**Usine d'alumines de spécialités d'ALTEO  
Gardanne (13)  
Tierce expertise sur le Dossier de Demande  
d'Autorisation d'Exploiter (DDAE) visant à  
supprimer les rejets de boues rouges en  
maintenant un rejet d'effluent liquide résiduel**

Rapport final

BRGM/RP-64161-FR

Décembre 2014

Figure 2 : Schéma des flux d'eau (hors circuit Bayer) de l'usine de Gardanne dans la configuration actuellement réalisée 36 % du temps et correspondant à un rejet en mer constitué que d'effluents liquides (MES : Matières en Suspension)

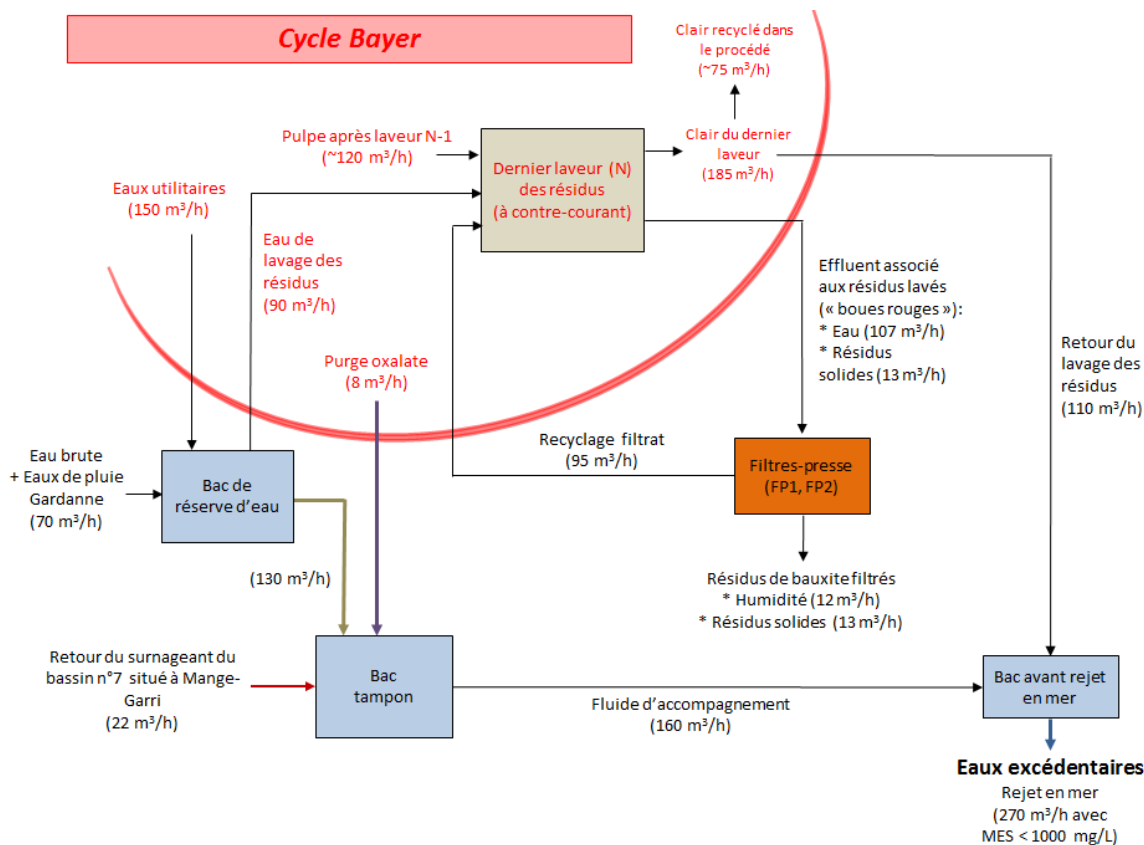
### **Remarque n° 1 :**

La Figure 2 a été établie par le BRGM en concertation avec le pétitionnaire auquel il a notamment été fait part de la difficulté à boucler ce bilan eau sur la base des différents documents du DDAE.

### **Avis du BRGM suite à la réponse du pétitionnaire :**

La réponse apportée est satisfaisante.

Figure 3 : Courbes de décantation sur un effluent neutralisé à pH 8

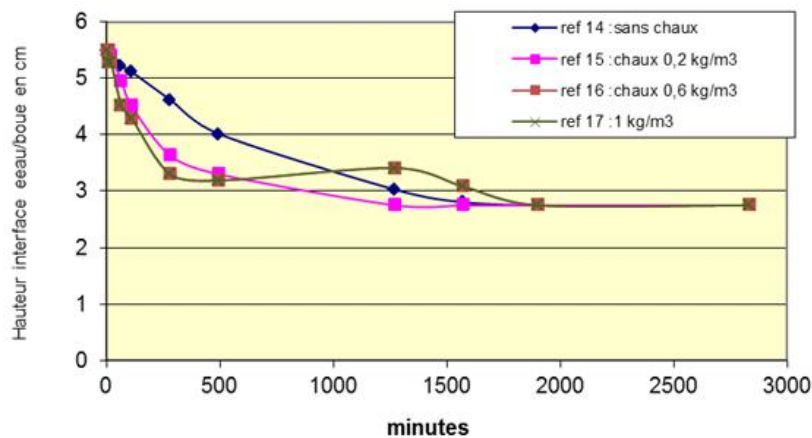
Il est demandé au pétitionnaire d'indiquer les conditions opératoires des essais présentés dans la Figure 3.

La Figure 3 montre que les échantillons 16 et 17 ont un comportement semblable en termes de vitesse de décantation mais la quantité de boues produites en matière sèche est différente. La quantité de boues est estimée à 4.48 g<sub>MS</sub>/L pour l'échantillon 16 et 5.5 g<sub>MS</sub>/L pour l'échantillon 17. Ici, c'est l'échantillon 17 qui a été considéré pour le calcul de la quantité de boues produites. La prise en compte de cet échantillon maximise donc les quantités de boues estimées. En effet, si l'échantillon 16, qui présente les mêmes vitesses de décantation que l'échantillon 17 avait été considéré (en supposant que l'abattement des métaux n'est pas inférieur), alors la quantité de boues qui aurait été prise en compte lors d'un traitement par neutralisation-coagulation-floculation aurait été de : 4.48 kg<sub>MS</sub>/m<sup>3</sup> effluent soit 29 t<sub>MS</sub>/jour. Pour une année, cela correspond à 10.6 kt de boues contre 13.4 kt/an de boues dans le cas où l'échantillon 17 est considéré soit une différence de plus de 2.5 kt/an.

**Avis du BRGM suite à la réponse du pétitionnaire :**

La réponse apportée est satisfaisante.

Figure 4 : Positionnement des pré-traitements avant rejet en mer, tel que décrit dans le 'Tome 2 – Partie 1 – 1. Esquisses des solutions'

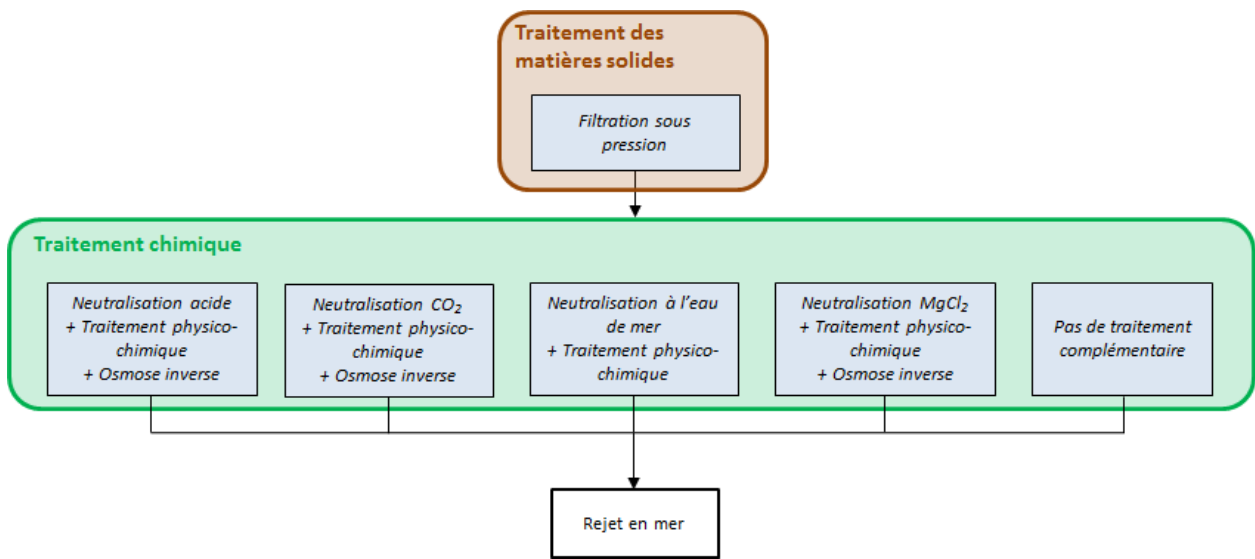
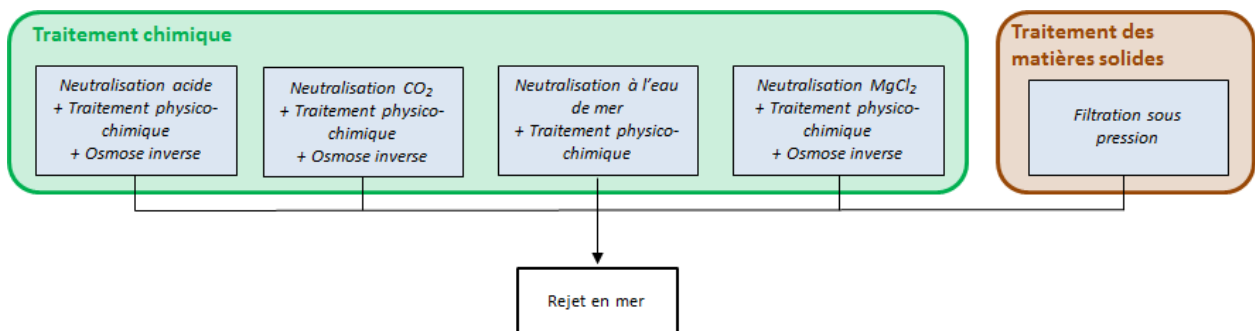
### **Remarque n° 8 :**

Pour l'étude des sous-alternatives, la méthodologie présentée dans le 'Tome 2 – Partie 1 – 1. Esquisses des solutions' est différente de celle utilisée pour l'analyse multicritère des sous-alternatives. En effet, dans le 'Tome 2 – Partie 1 – 1. Esquisses des solutions', 2 étapes de traitement sont étudiées en cas de rejet de l'effluent en mer : d'abord, une épuration des matières solides puis un traitement chimique de l'effluent (Figure 4). En revanche, dans le rapport relatif à l'analyse multicritère des sous-alternatives, la filtration sous pression est positionnée au même niveau que les autres sous-alternatives ce qui signifie qu'une seule étape de traitement est envisagée : soit une épuration des matières solides, soit un traitement chimique de l'effluent (Figure 5). Il est donc demandé au pétitionnaire de préciser la méthodologie considérée pour les sous-alternatives de traitement en cas de rejet en mer de l'effluent.

### **Avis du BRGM suite à la réponse du pétitionnaire :**

La réponse apportée est satisfaisante. Néanmoins, dans le 'Tome 2 – Partie 1 – 1. Esquisses des solutions' (Figure 4) il aurait été plus approprié de réaliser d'abord le traitement chimique de l'effluent et ensuite l'épuration des matières solides afin de garantir une teneur en MES inférieure à 35 mg/L dans l'effluent à rejeter en mer.

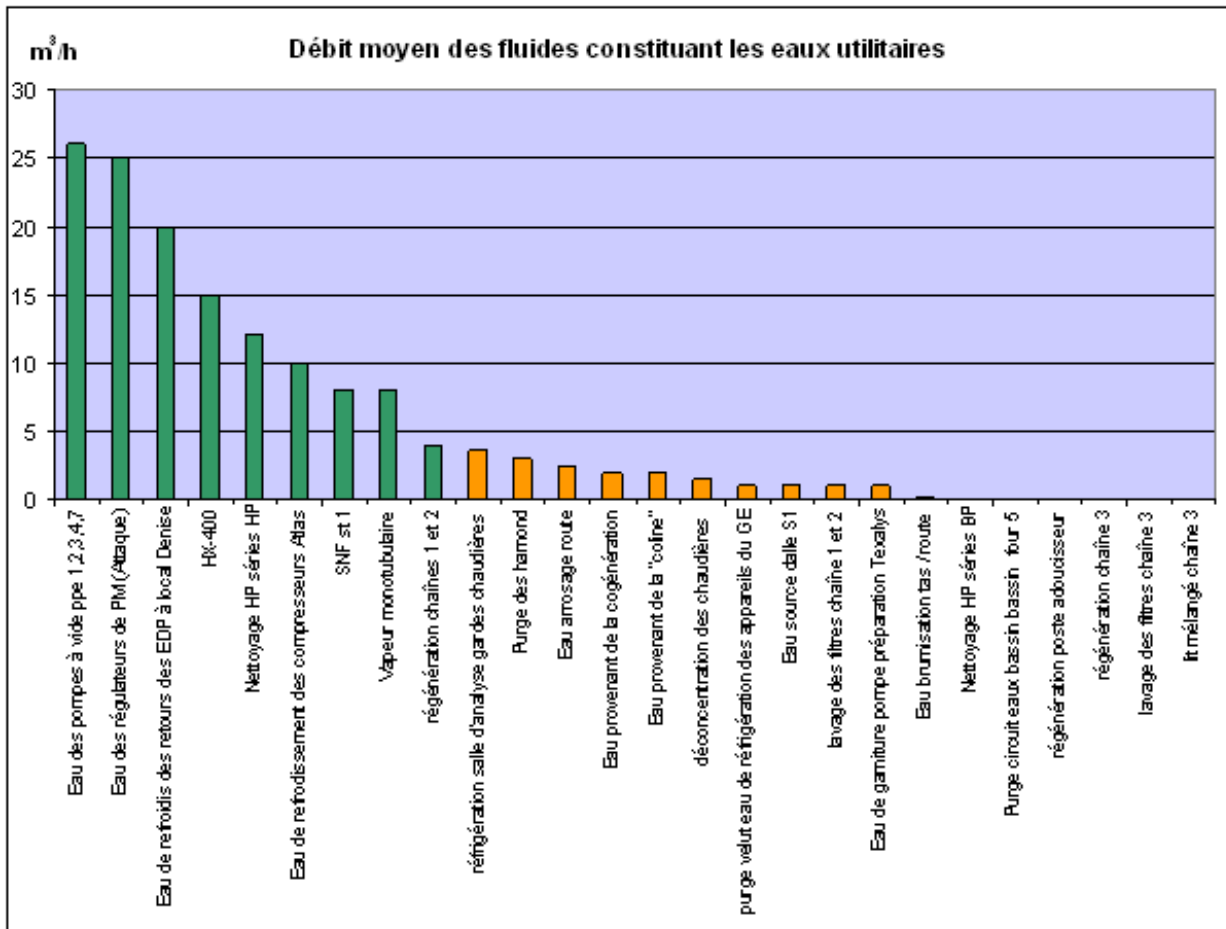
**Remarque n° 14 :**

Pour chacun des projets de réduction du débit d'eaux utilitaires, il est demandé au pétitionnaire de préciser les volumes d'eau qui seraient économisés.

*Le pétitionnaire précise que les volumes d'eau économisés pour chacun des projets identifiés de réduction de la consommation des eaux utilitaires sont détaillés à la figure 25 de l'Annexe 2 du 'Tome 2'. Cette figure est reprise ci-après.*

*La liste donnée en réponse à la Remarque n° 13 n'est pas exhaustive. Les débits moyens qu'il est envisagé de réduire avec les projets cités sont, dans l'ordre, 25 m<sup>3</sup>/h pour l'eau des régulateurs des Pompe à Membranes, 20 m<sup>3</sup>/h pour l'eau de refroidissement des Eaux Distillées Propres, et 8 m<sup>3</sup>/h pour les condensats de la mono tubulaire et l'eau des flocculants.*
